## Keuringsverslag van een elektrische laagspanning- en zeer lage spanningsinstallatie

**NIET CONFORM**

Straatnaam Kerkstraat  
Huisnummer 44  
Busnummer  
Postcode 1755  
Gemeente Oetingen  
Land België

Controlebezoek van een oude huishoudelijke elektrische installatie van een wooneenheid bij verkoop op vraag van de verkoper volgens (KB 08/09/2019) - AREI Boek 1- 8.4.2. en 8.2.1. en 4.2.4.3.

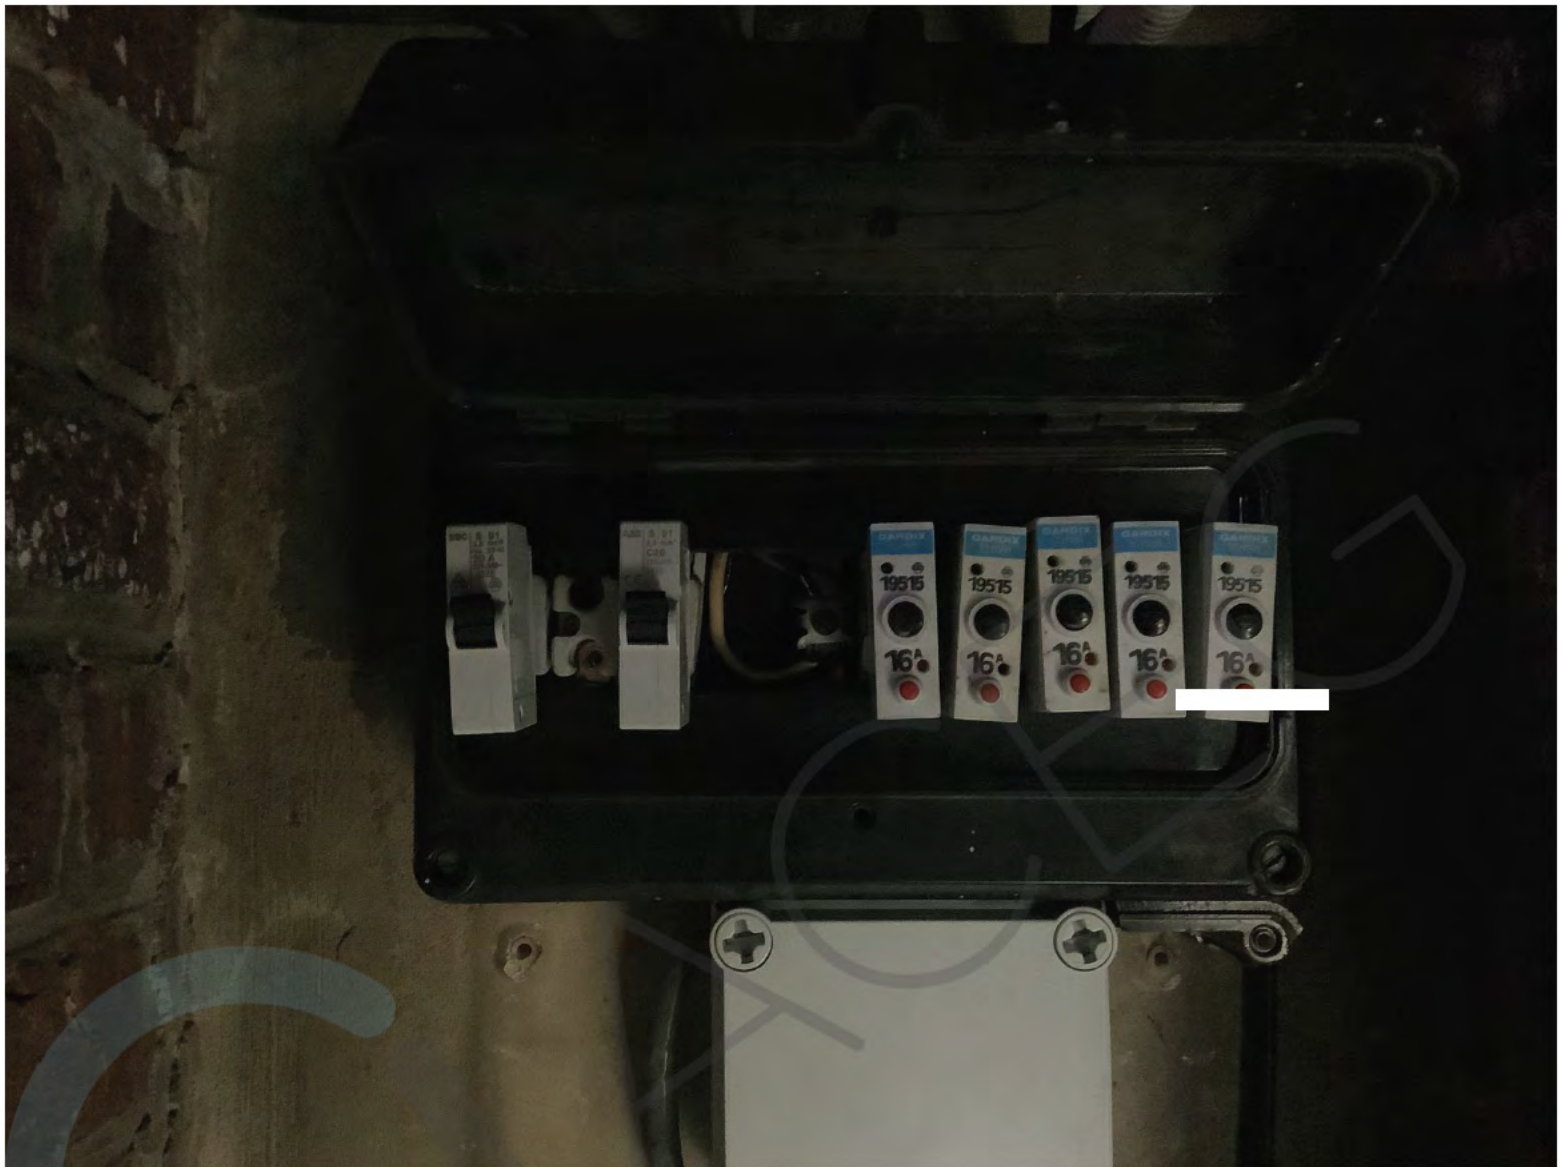
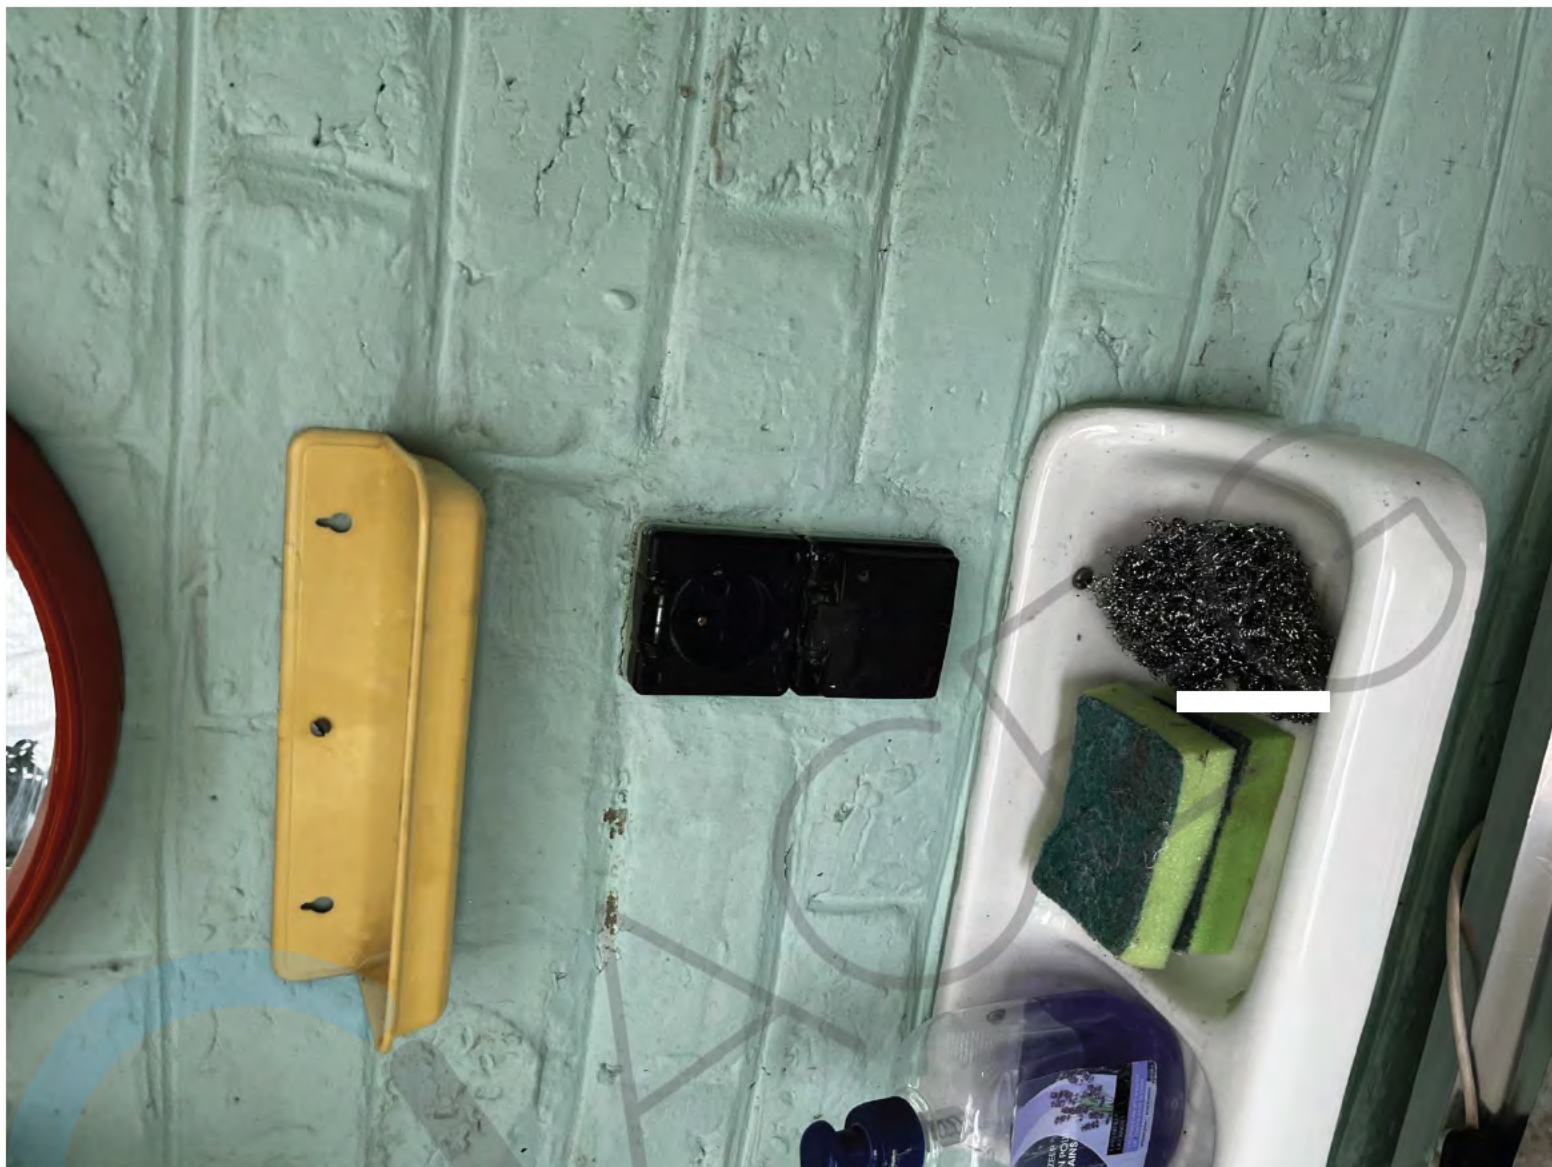
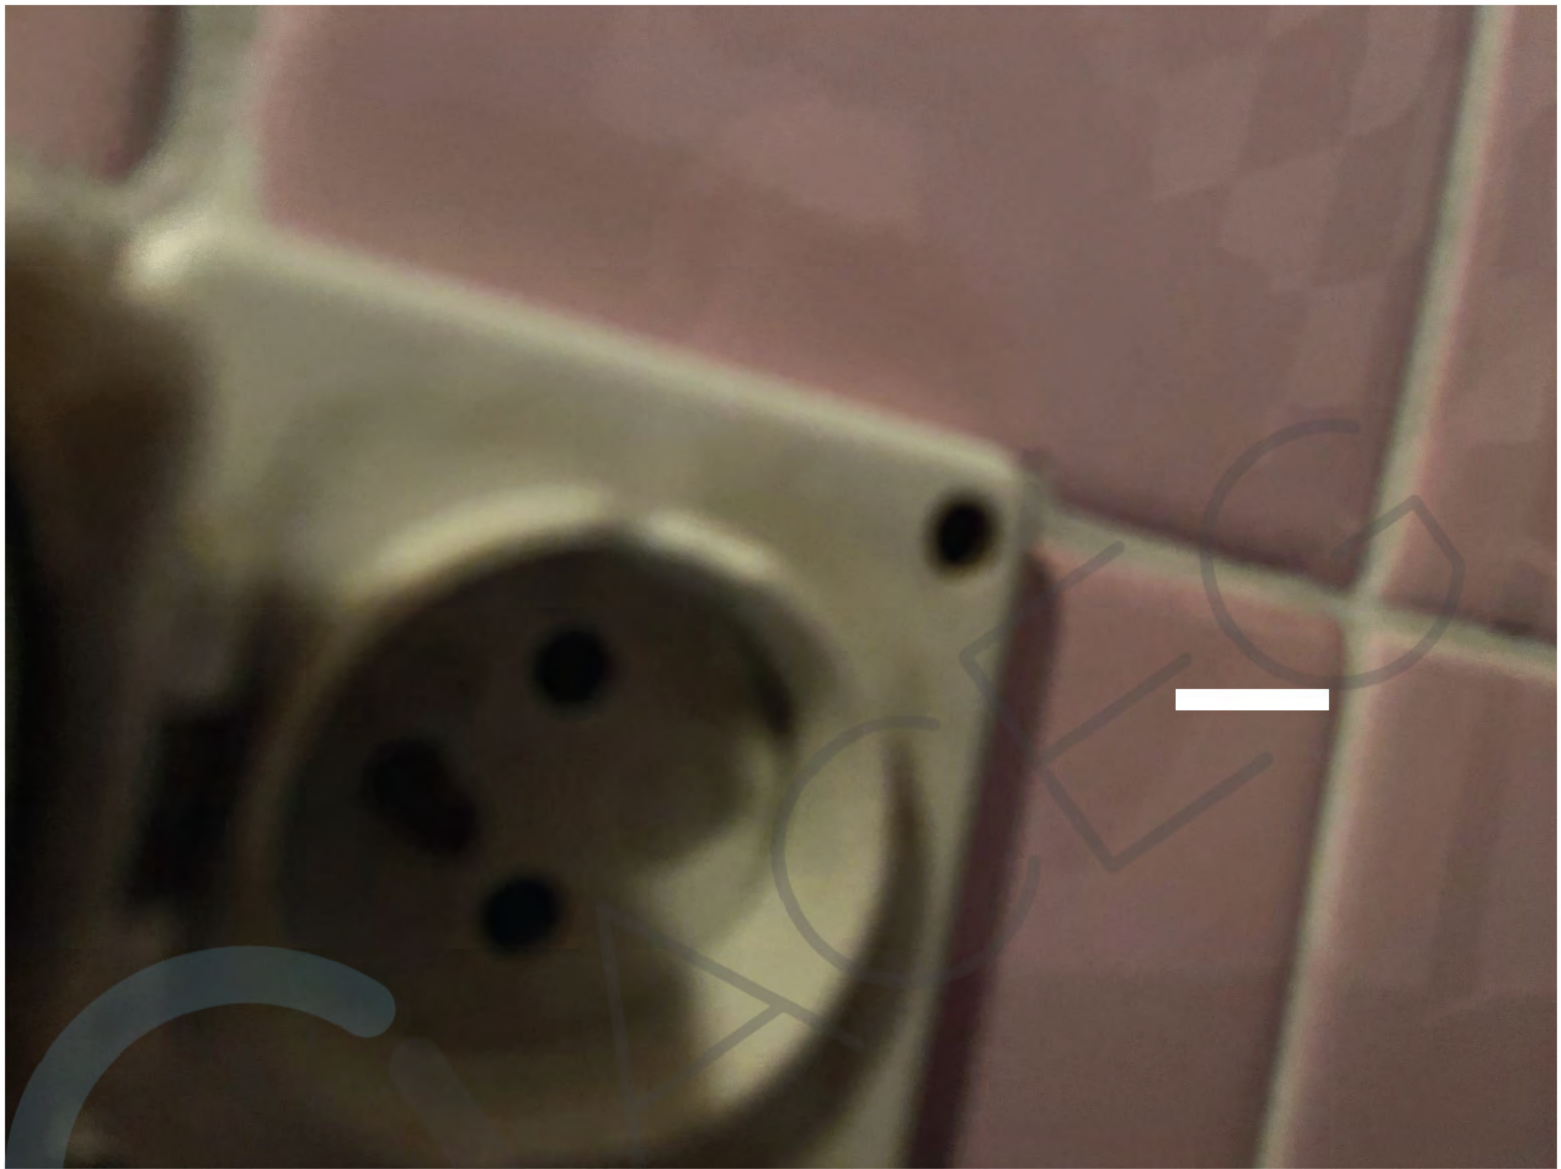
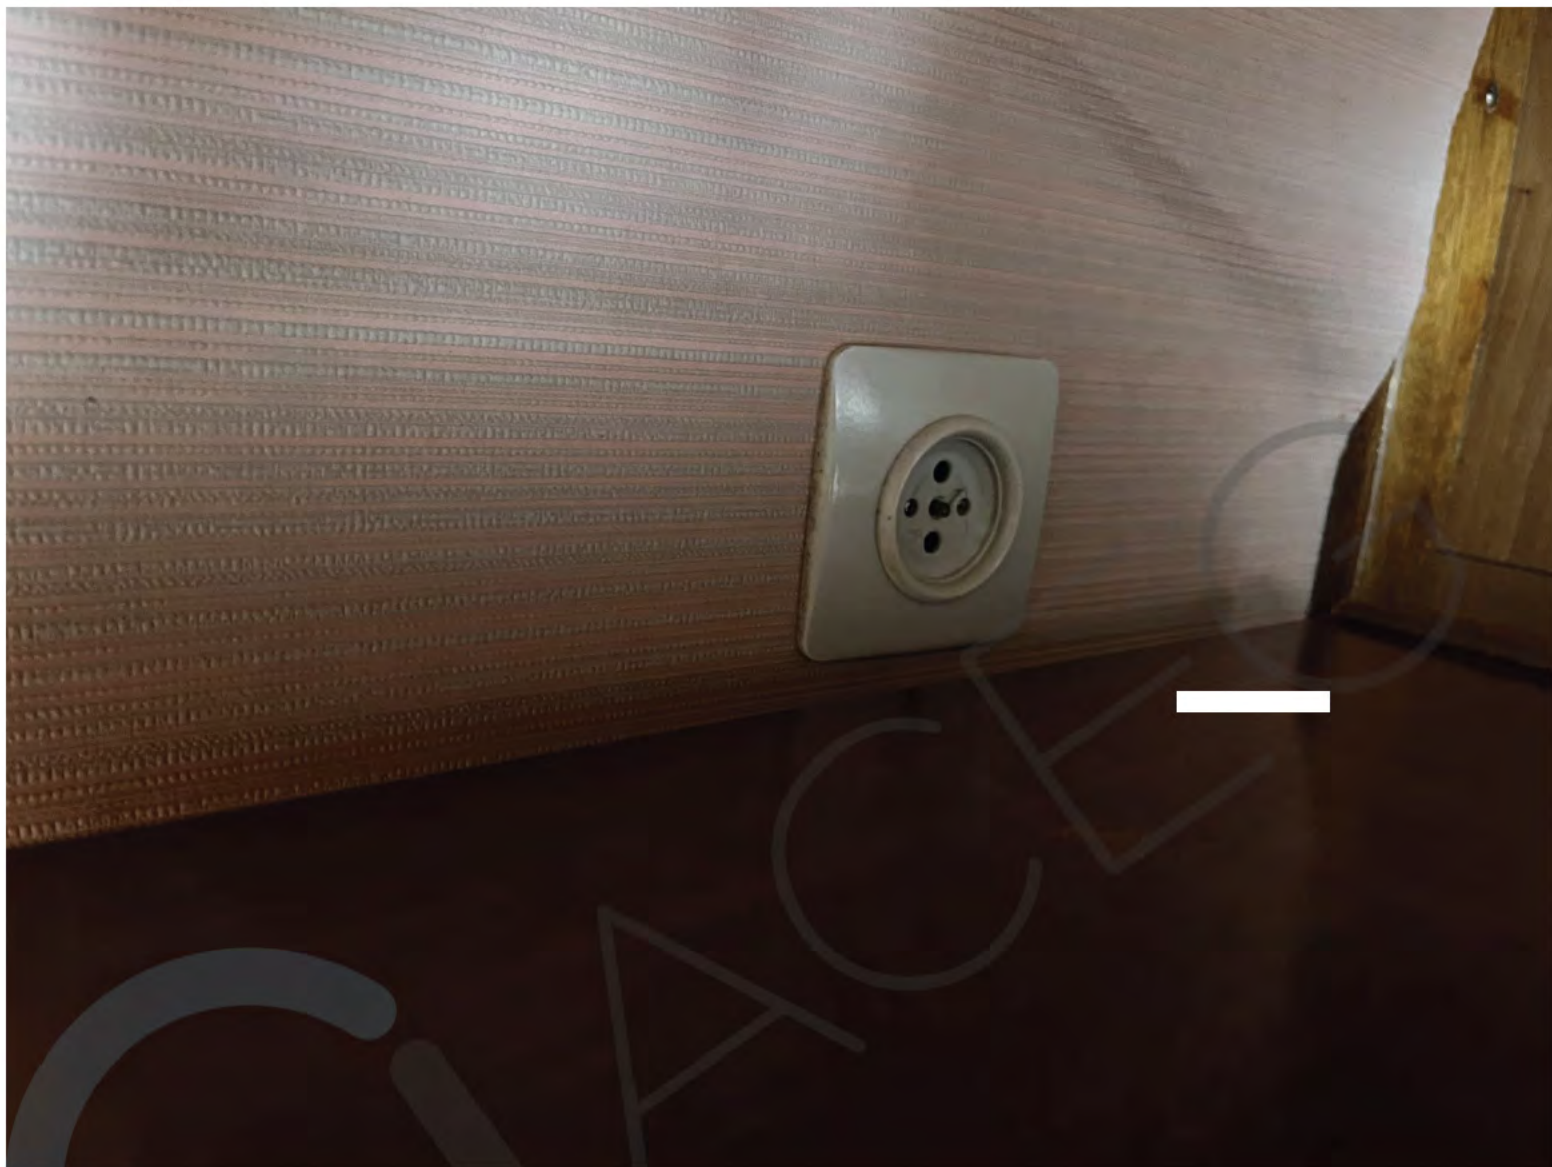
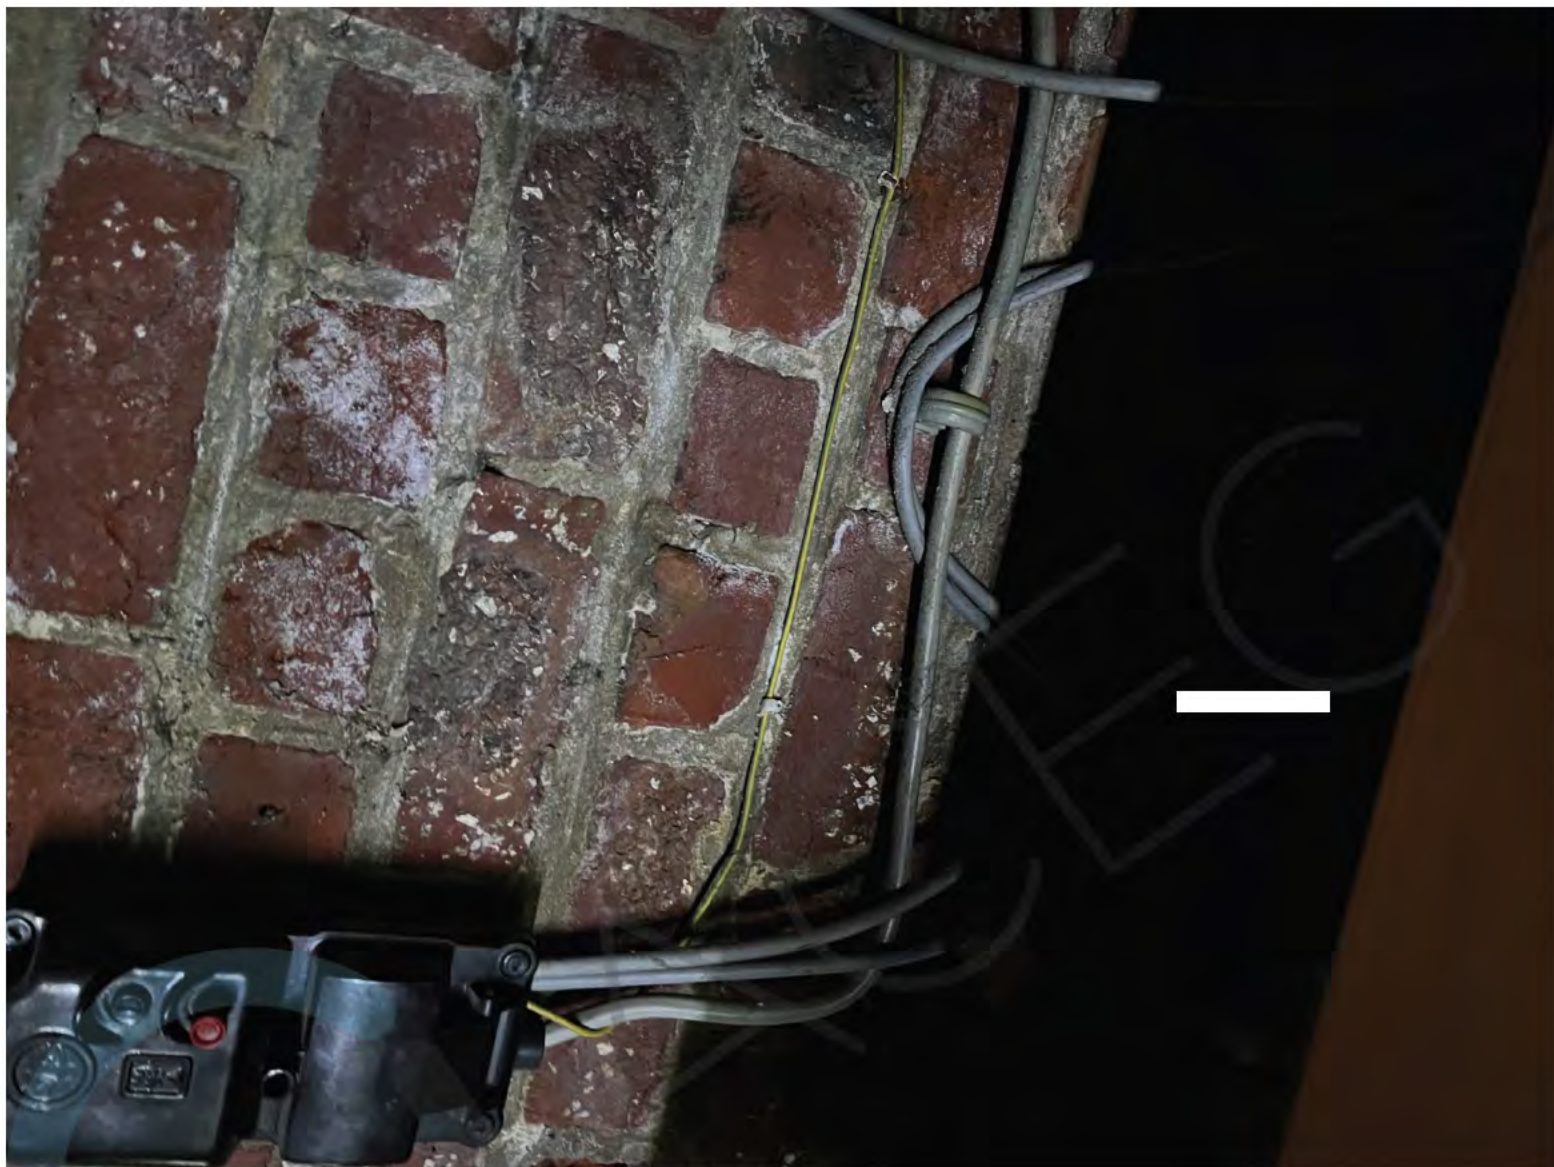
- I8.20 Geleiders die aangetast zijn door overbelasting/slecht contact, dient men te vervangen. (zie foto in bijlage)Verdeelkast
- I9.03 De verbindingen dienen verwezenlijkt te worden in borden, bindings- of aftakdozen, aan de klemmen van schakelaars, contactdozen of verlichtingsarmaturen. (Boek 1 Onderafdeling 5.2.6.1.)
